Věc: Úprava směrné části Regulačního plánu Městské památkové rezervace (RP MPR) – úprava podlažnosti objektu a úprava rozsahu překryvné funkce zeleně, ul. Kopečná 33 – opravné vyjádření

SRP 3/11

**MČ Brno–střed, k. ú. Staré Brno, parc. č. 1175, 1176
Úprava rozsahu překryvné funkce zeleně a navýšení podlažnosti na 7 NP
ul. Kopečná**

S_{RP} 3/11 MČ Brno - střed, k.ú. Staré Brno, parc. č. 1175, 1176
Úprava rozsahu překryvné funkce zeleně
a navýšení podlažnosti na 7 NP
ul. Kopečná

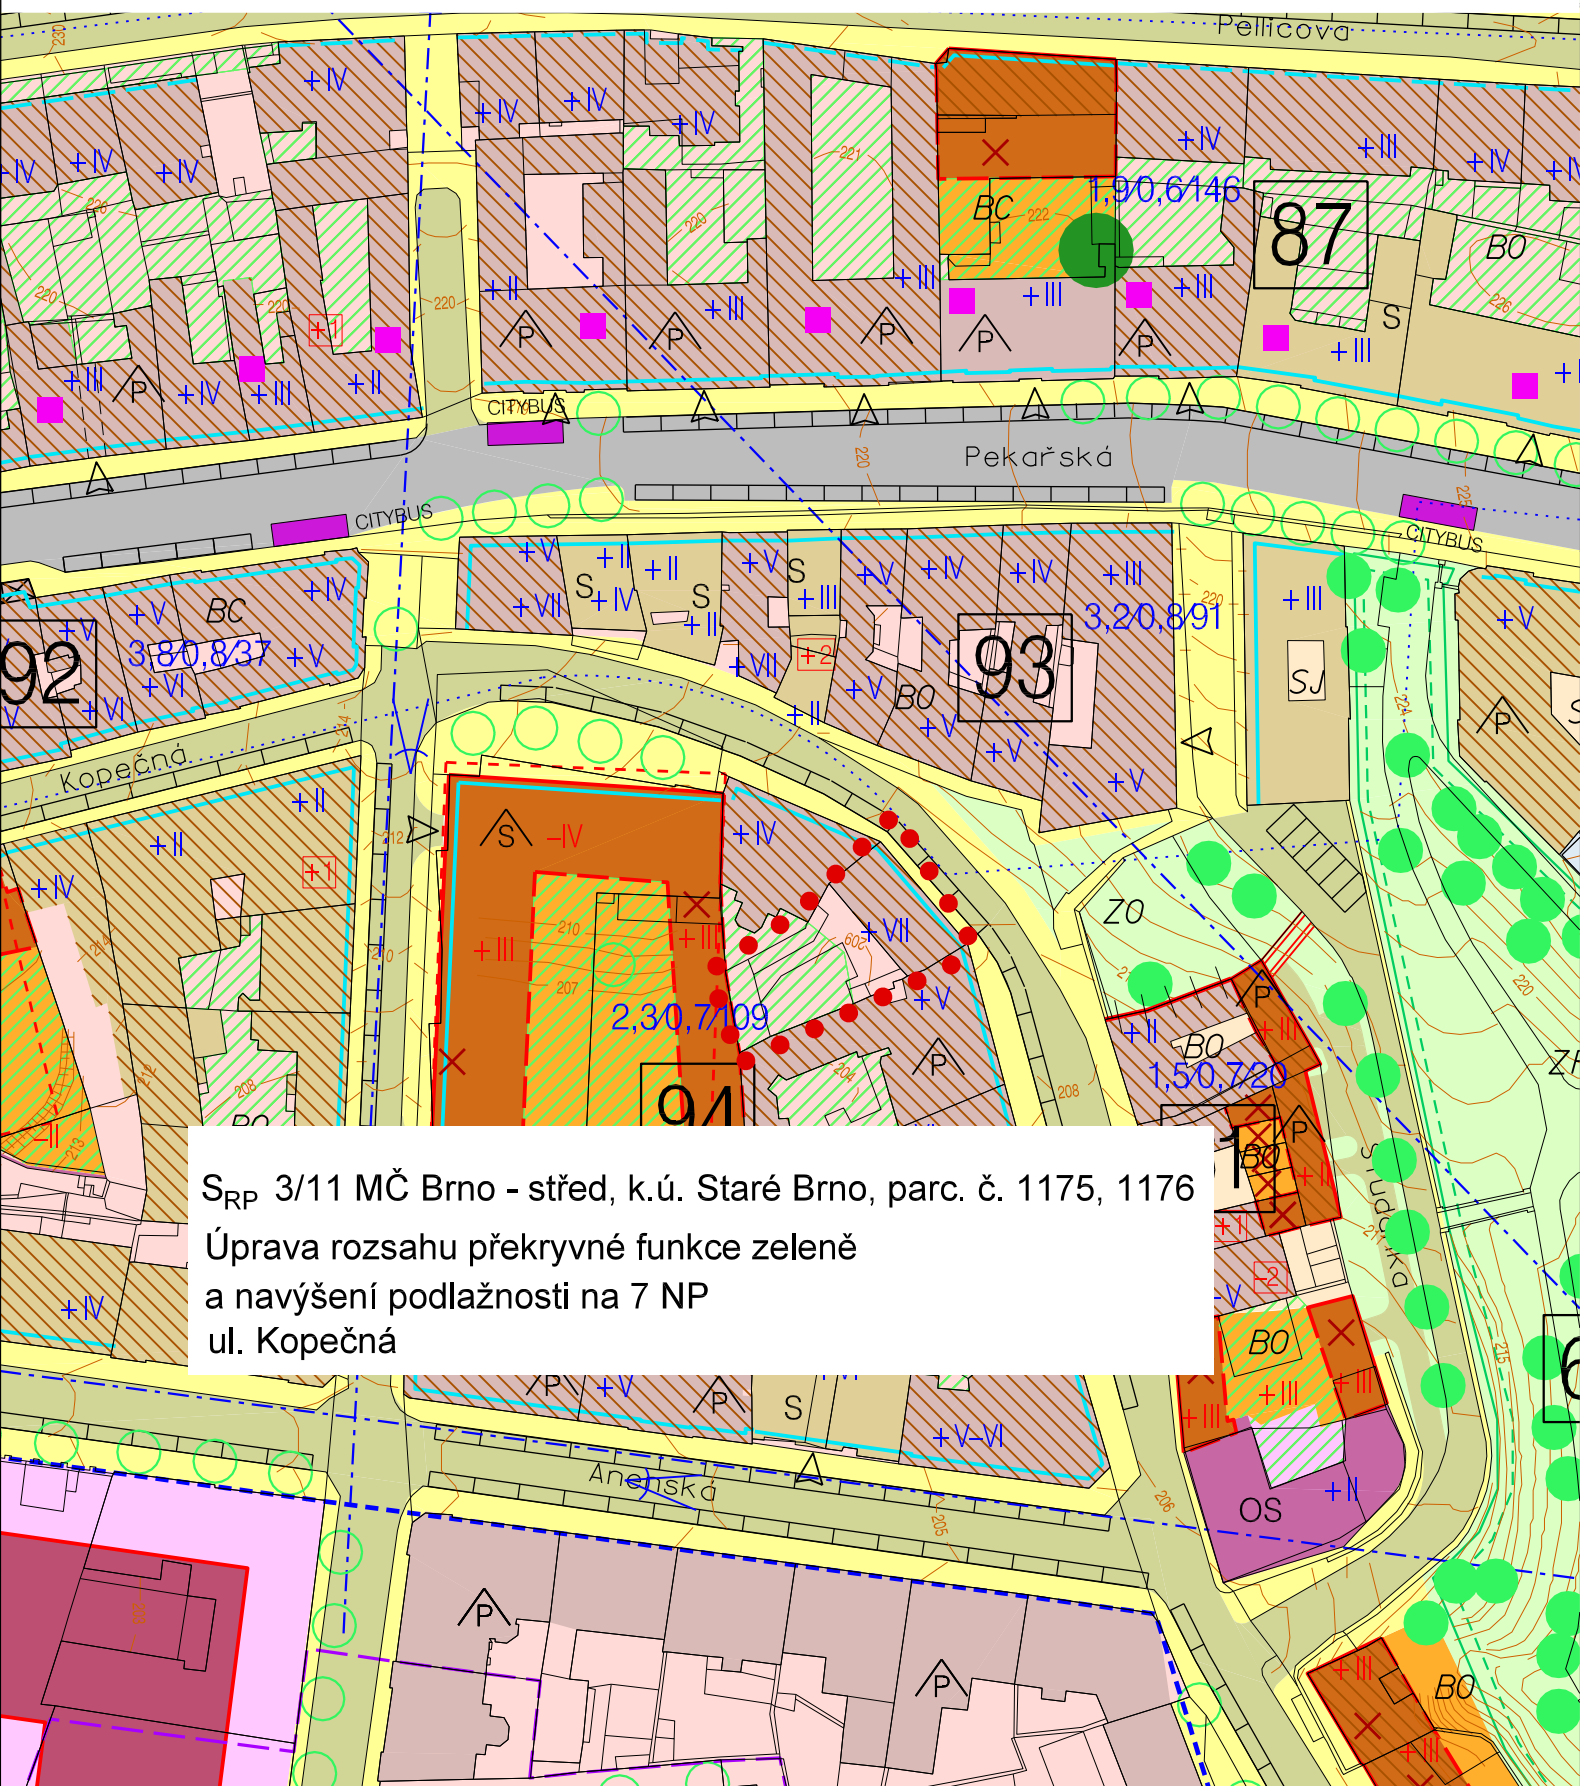
území řešené úpravou S_{RP} 3/11

území řešené úpravou S_{RP} 3/11
